Do01 – DODATEK K PROJEKTOVÉ DOKUMENTACI

Tento dodatek mění původní znění odstavců části B-souhrnné technické zprávy

Příklad provedení odvětrání podloží:

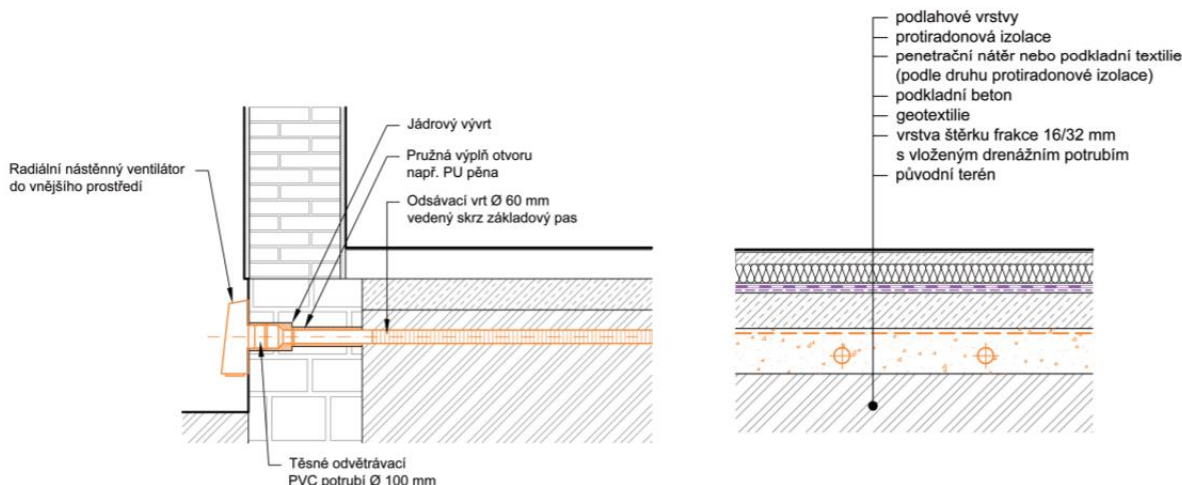
Ochrana před pronikáním radonu z podloží: Měřením radonu byl zjištěn střední radonový index. Za dostatečné protiradonové opatření se považuje provedení všech konstrukcí v přímém kontaktu se zemínou s protiradonovou izolací, která plní zároveň i funkci hydroizolace stavby v kombinaci s odvětráním podloží.

Izolace bude položena spojitě v celé ploše kontaktní konstrukce. Izolace se plynutěsně napojí na izolaci pod stěnami. Vzduchotěsně budou provedeny prostupy instalací hydroizolací stavby.
